**ПЛИТЫ МОДЕЛЬНЫЕ СО СМЕННЫМИ ДЕРЕВЯННЫМИ
ВКЛАДЫШАМИ ДЛЯ ОПОКИ РАЗМЕРАМИ В СВЕТУ 2600×1600 мм
НА ФОРМОВОЧНЫЕ ЛИТЕЙНЫЕ МАШИНЫ С ПОВОРОТОМ
ПОЛУФОРМЫ БЕЗ ДОПРЕССОВКИ**

**ГОСТ
20165—74**

Изменение № 1 ГОСТ 20165—74 Плиты модельные со сменными деревянными вкладышами для опки размерами в свету 2600×1600 мм на формовочные литейные машины с поворотом полуформы без допрессовки. Конструкция и размеры

Изменение № 2 ГОСТ 20165—74 Плиты модельные со сменными деревянными вкладышами для опоки размерами в свету 2600×1600 мм на формовочные литейные машины с поворотом полуформы без допрессовки. Конструкция и размеры
Утверждено и введено в действие Постановлением Государственного комитета СССР по стандартам от 17.12.87 № 4622

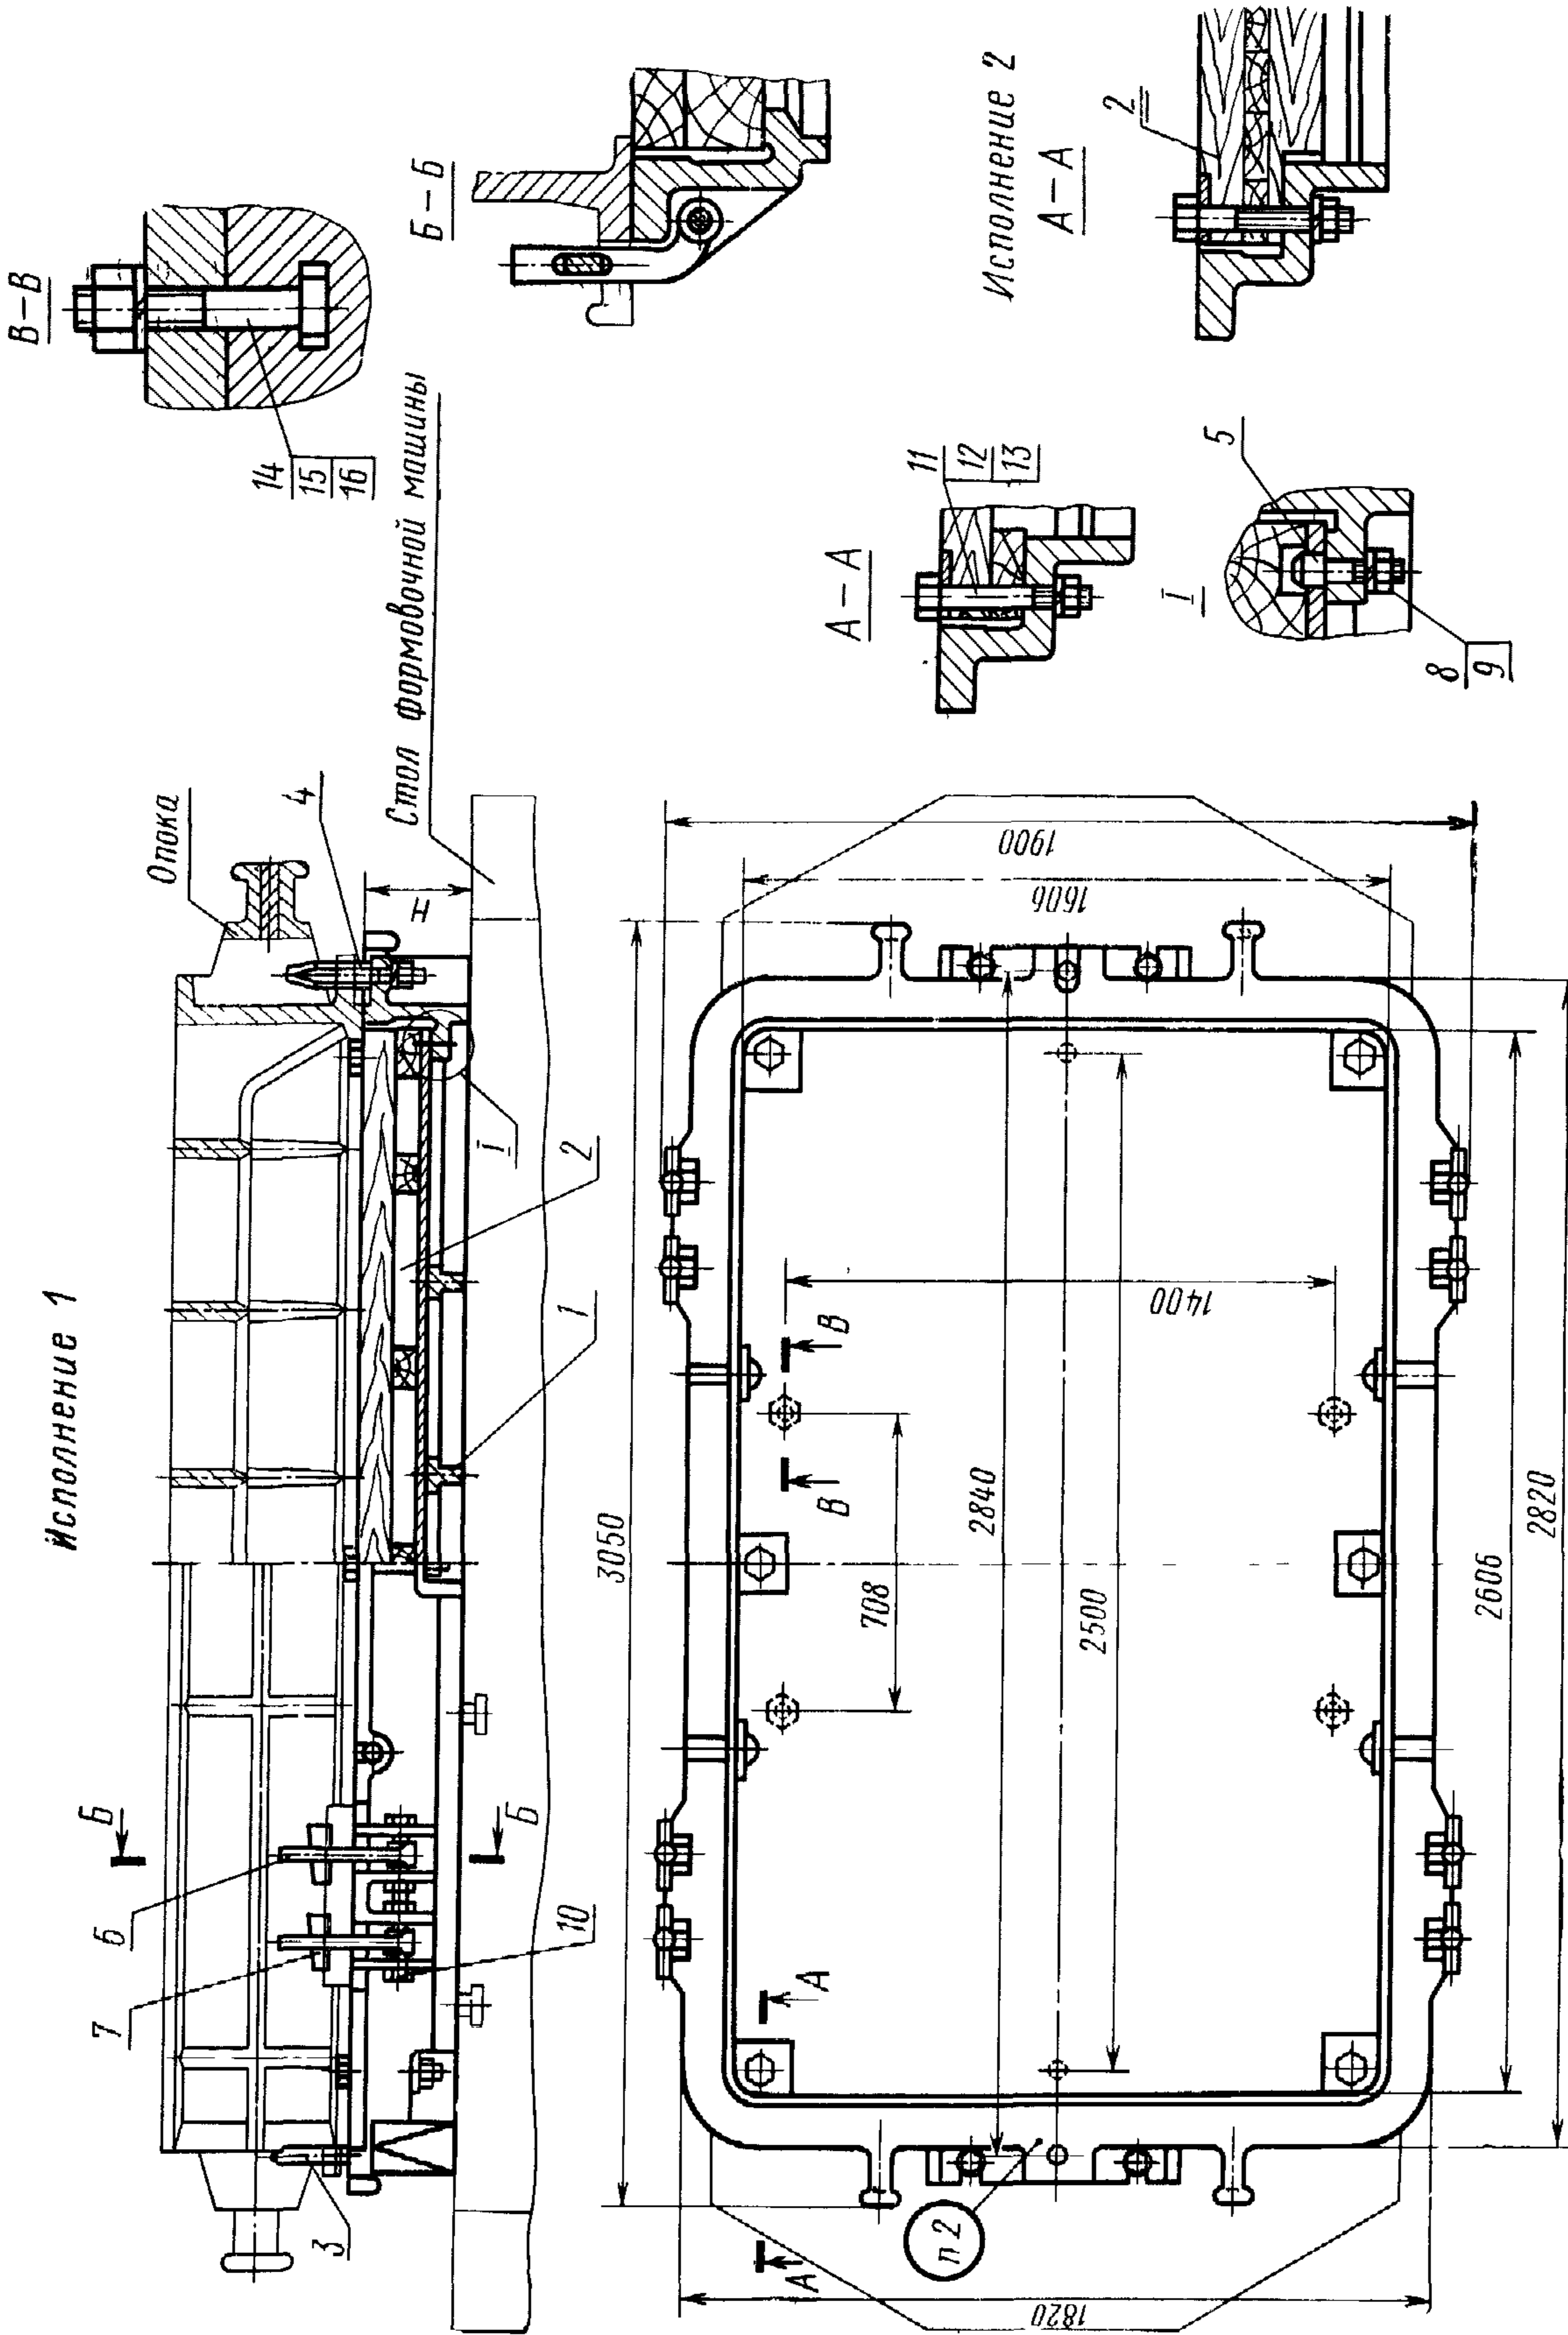
Пункт 1. Чертеж 1. Заменить обозначения болтов и гаек: М12.6.05 на М12—6Н.6.05; М20×130.66.05 на М20—6g×130.66.05; М16×140.66.05 на М16—6g×140.66.05; М16.6.05 на М16—6Н.6.05; М20×100.66.05 на М20—6g×100.66.05;

М20.6.05 на М20—6Н.6.05.

Черт. 2

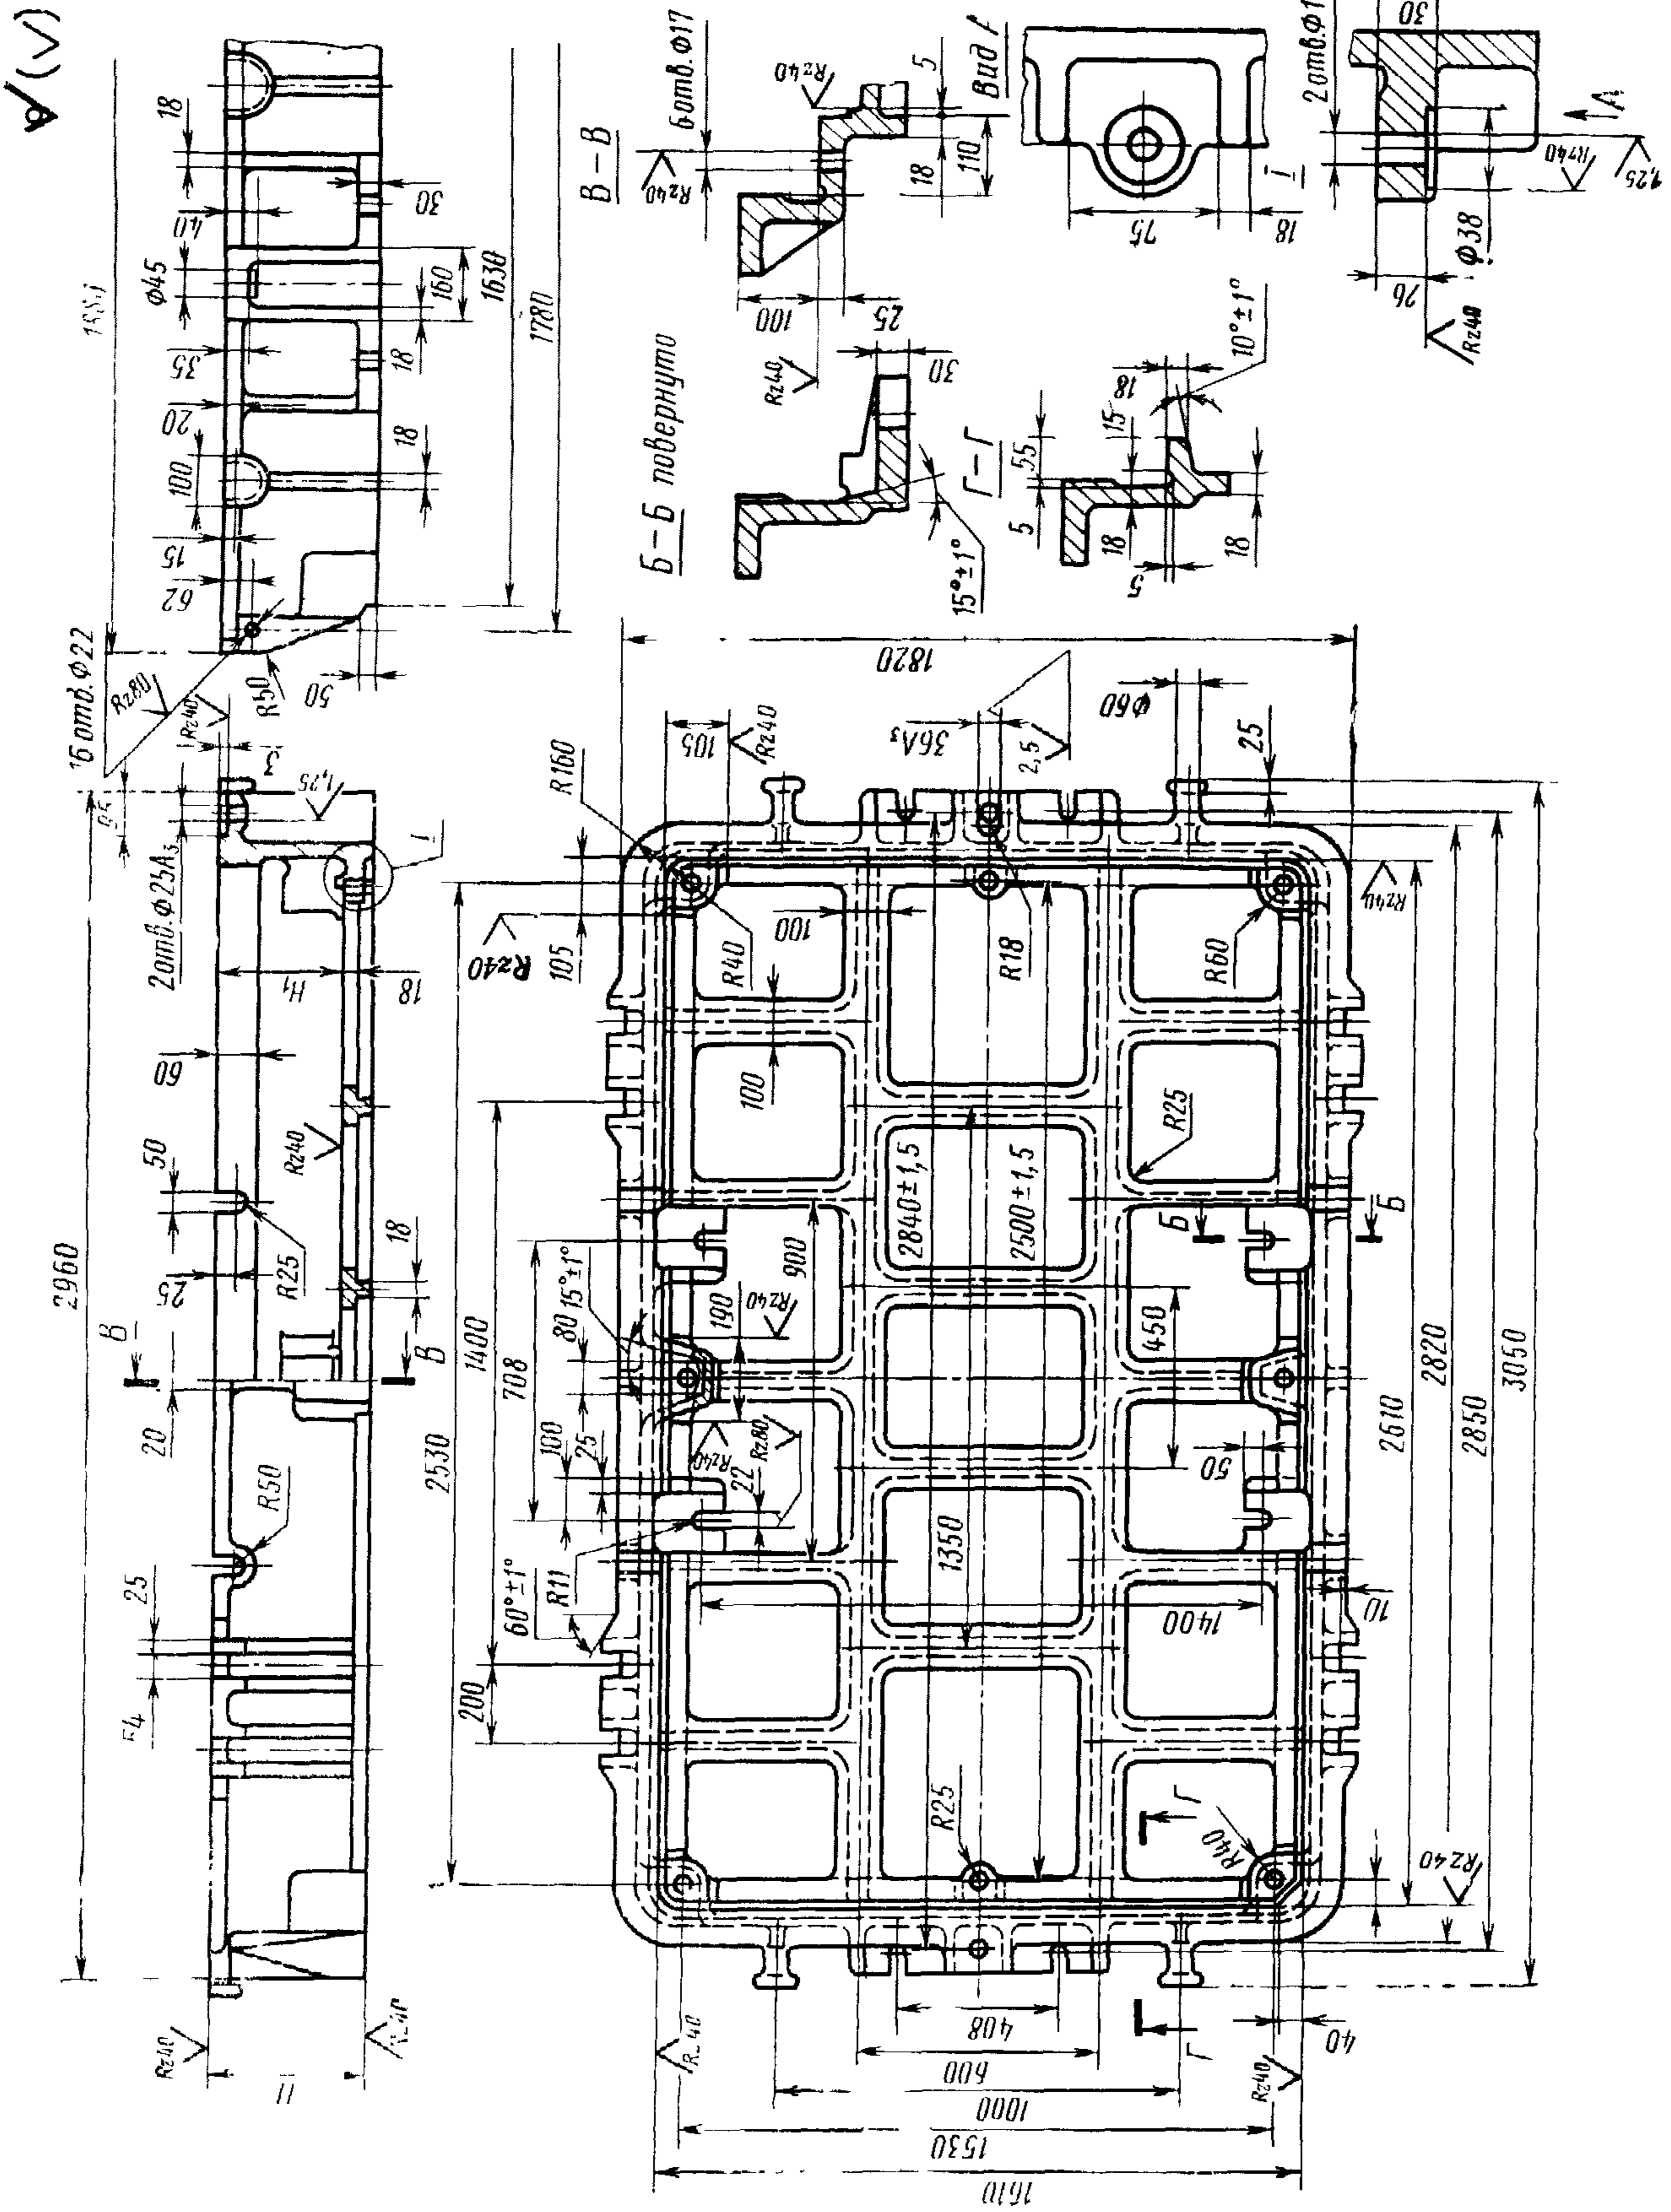
Пункт 3. Заменить обозначения полей допусков: A_3 на H8, A_4 на H11.
